【公報種別】特許法第17条の2の規定による補正の掲載

【公開番号】特開2001-274265(P2001-274265A)

【手続補正書】

【提出日】平成19年1月26日(2007.1.26)

【 図 1 0 】

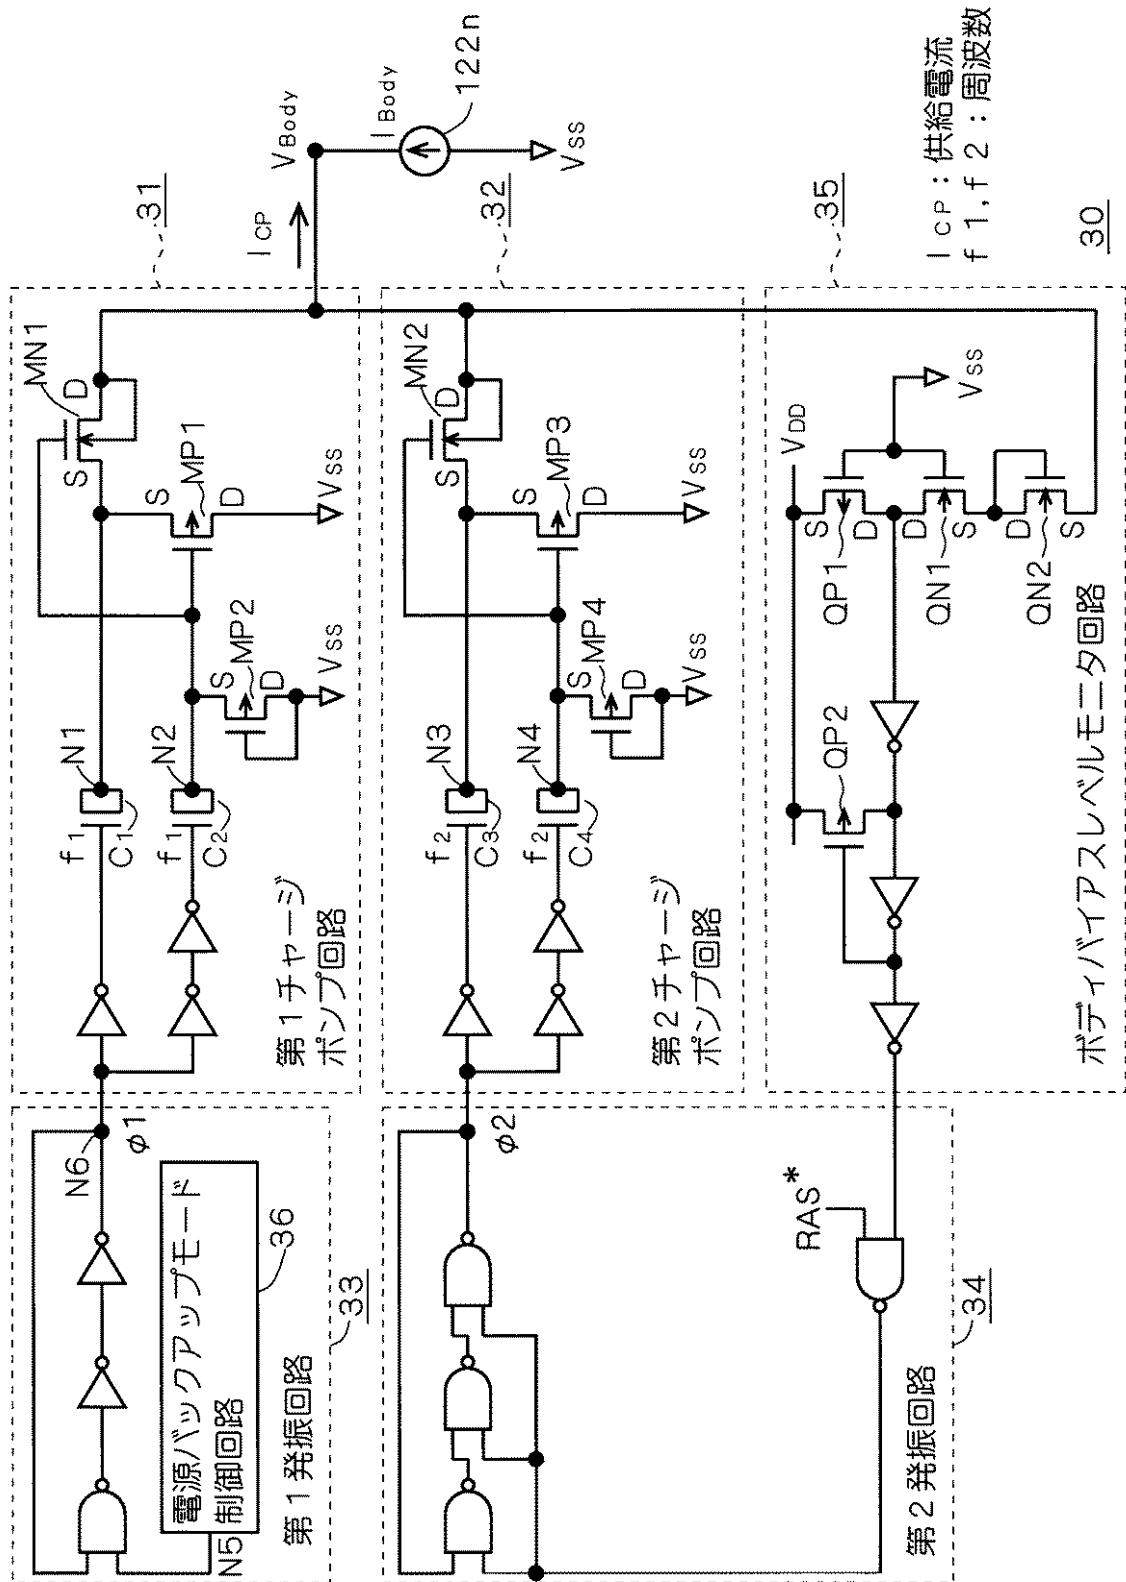
【補正対象項目名】図10

【補正方法】変更

【図22】

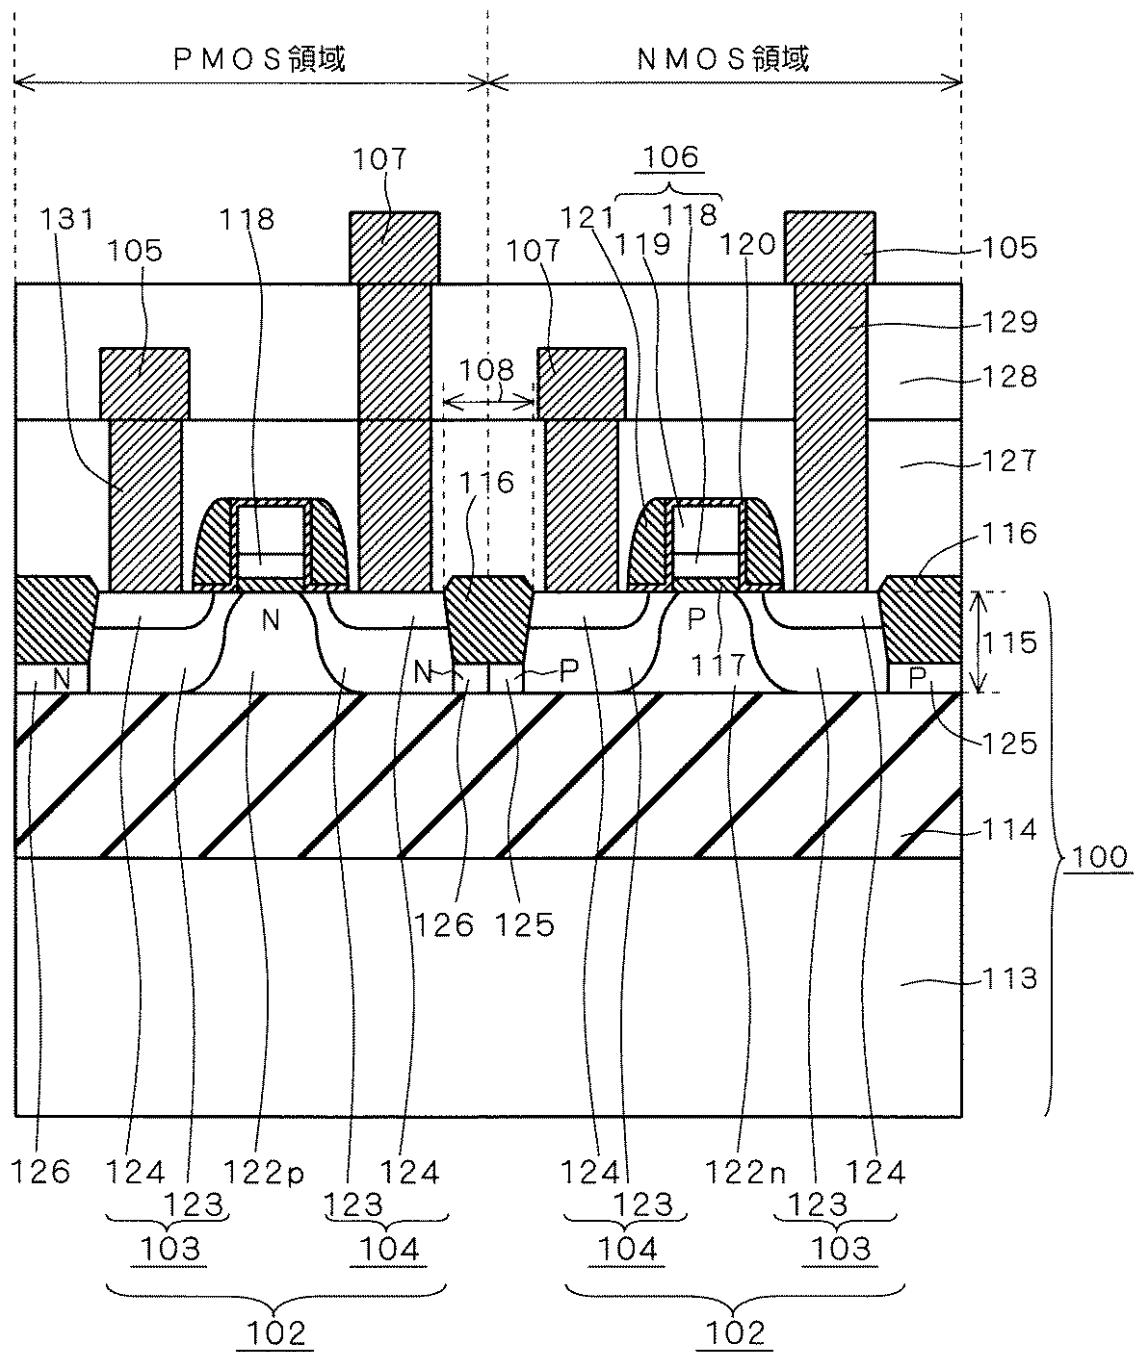
【補正対象項目名】図 2 2

【補正方法】変更

103, 104 : ソース・ドレイン領域
